Commune de Pourrières

Plan Local d'Urbanisme

Modification simplifiée n°3

1. Notice de présentation

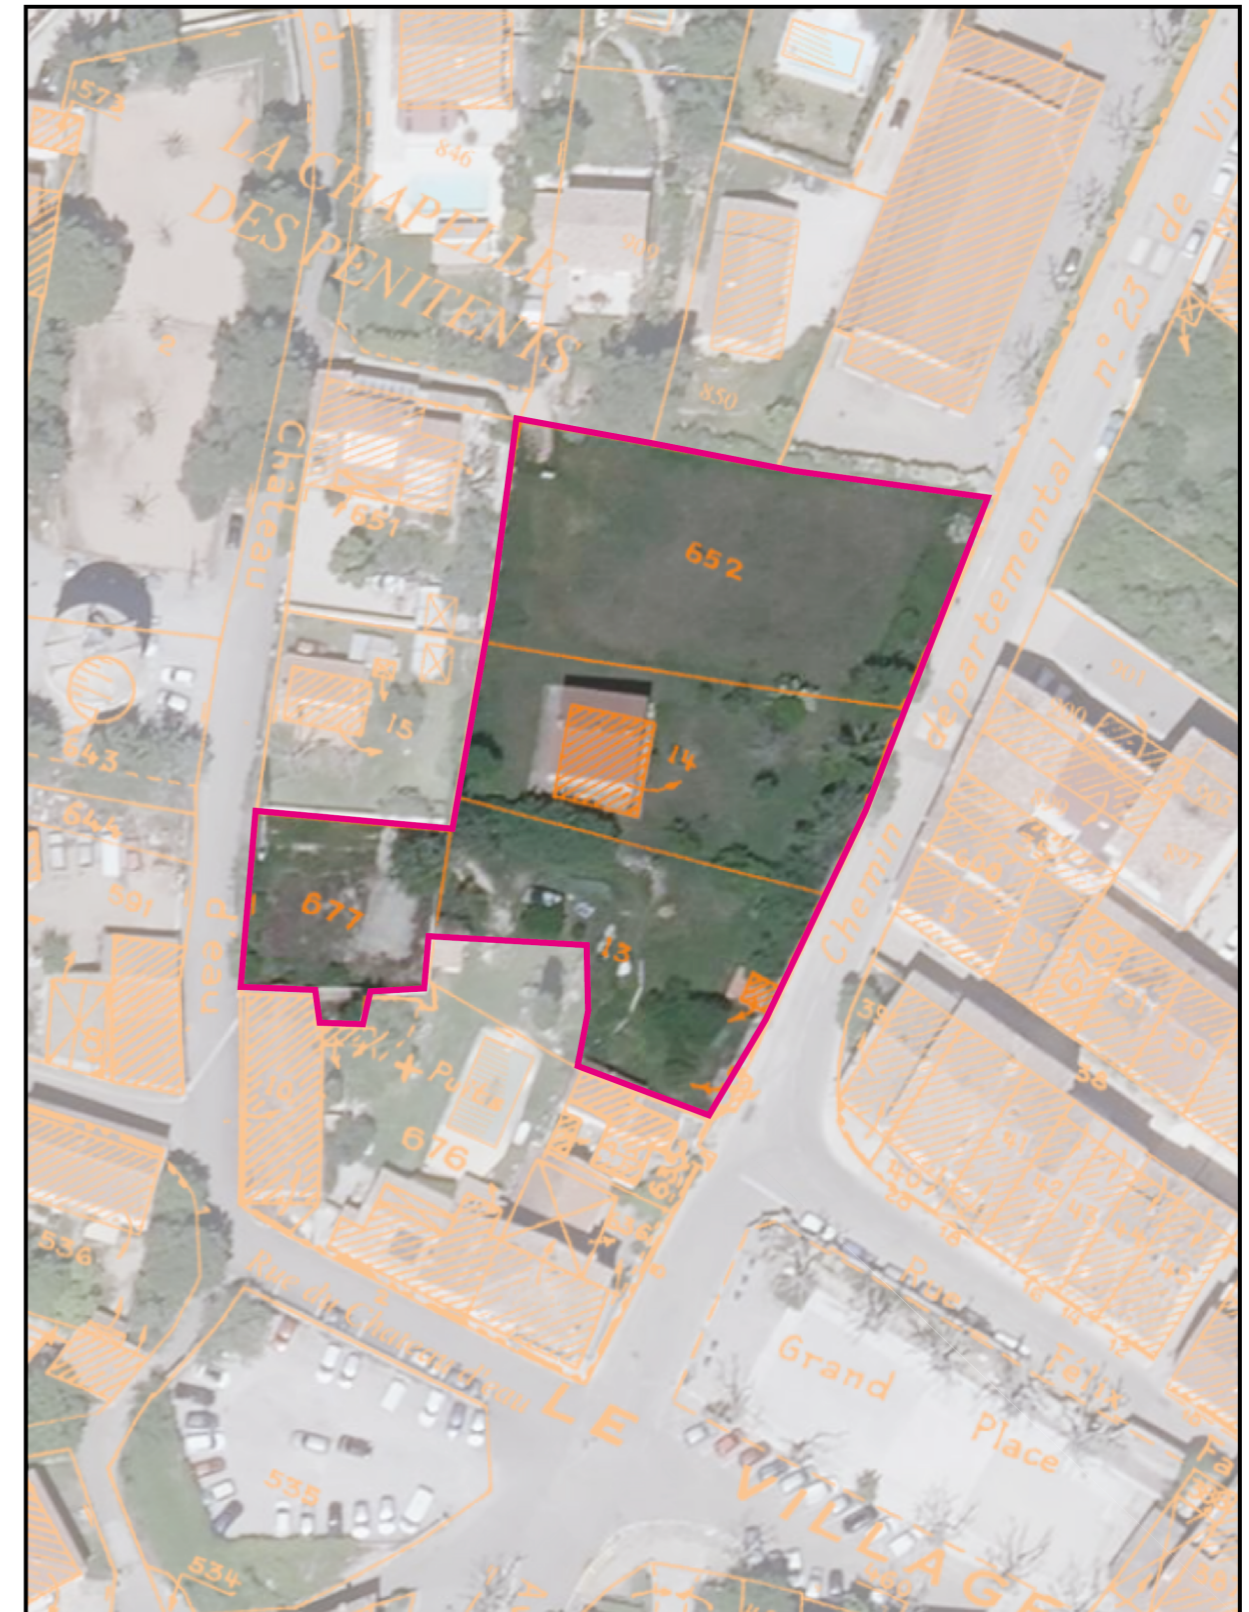
Dès lors, au travers de la présente modification simplifiée du PLU, il est créé sur cet îlot un nouveau périmètre d'Orientation d'Aménagement et de Programmation.

Le périmètre de cette nouvelle OAP est reporté ci-contre et le schéma d'aménagement qui y est défini est reporté planche ci-après.
